**RESOLUCIÓN N°**

26 MAR. 2019

**“POR MEDIO DE LA CUAL SE NIEGA PERMISO DE VERTIMIENTOS AL CENTRO RECREACIONAL TEYUNA “CAJAMAG”, UBICADO EN EL DISTRITO DE SANTA MARTA, DEPARTAMENTO DEL MAGDALENA”**

Que en cumplimiento de lo ordenado por la providencia de iniciación de trámite, se realizó visita de inspección ocular y evaluación a los documentos aportados con la solicitud, derivándose el respectivo Concepto Técnico, que hace parte integral de la presente providencia en los siguientes términos:

**Ubicación del centro recreacional:**

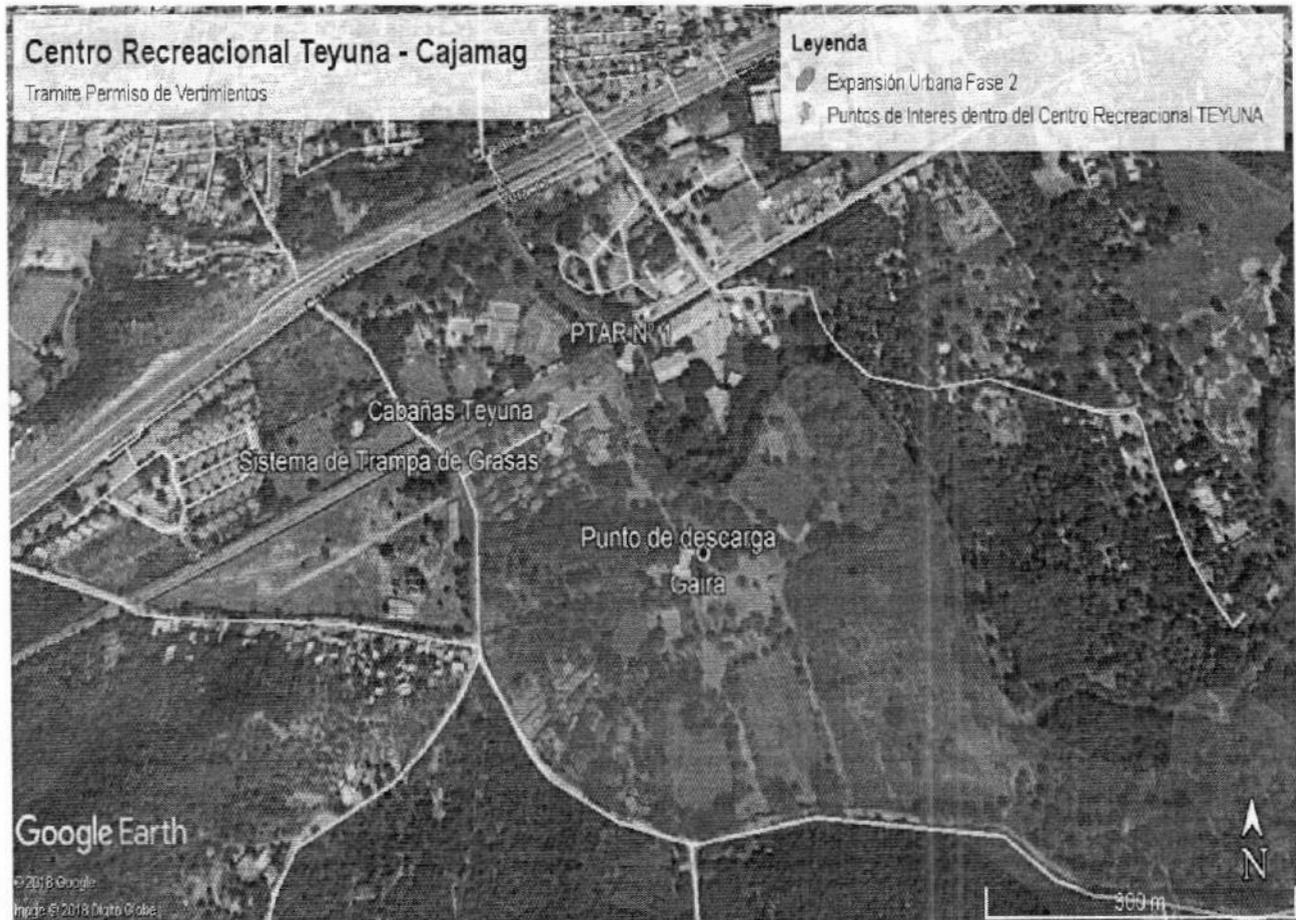
11°11.062' N  
74°13.098' W
